第11回 遠州灘沿岸侵食対策検討委員会

平成20年7月16日
静岡県

1. 第10回委員会における主な意見とその対応

浜岡原子力発電所前面
土量変化図
(第10回委員会資料) 5

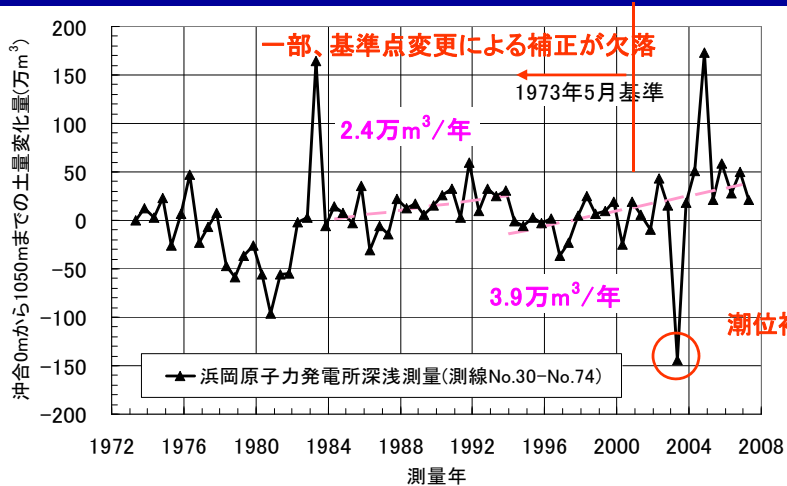
浜岡原子力発電所前面の地形図を見ると、4号放水路の前面が堆積傾向であることが分かる。

また、測線No.69(成川河口前面)付近では急激に土砂が増えているが、これは測量誤差である可能性もある。

地形データはさらに精査し、冷静に判断する必要がある。

データの正規化作業におけるミスを訂正。

■ 浜岡海岸(新野川以東)の海岸線変化と土量変化のデータを訂正

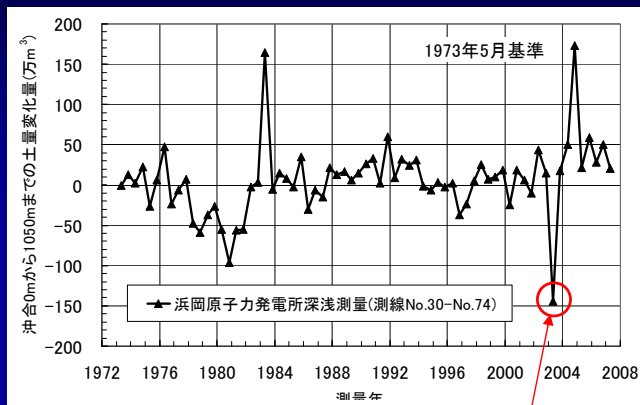
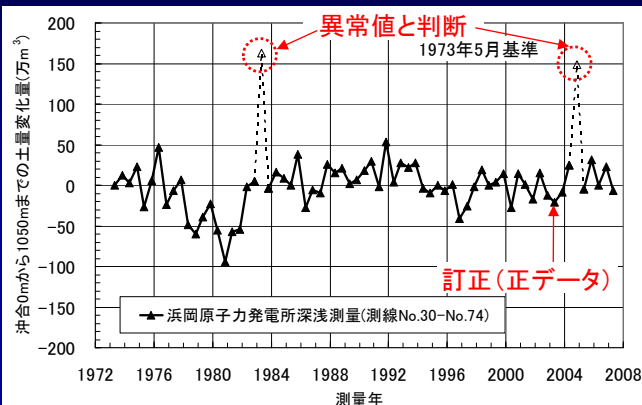
深浅測量時潮位補正欠落

訂正
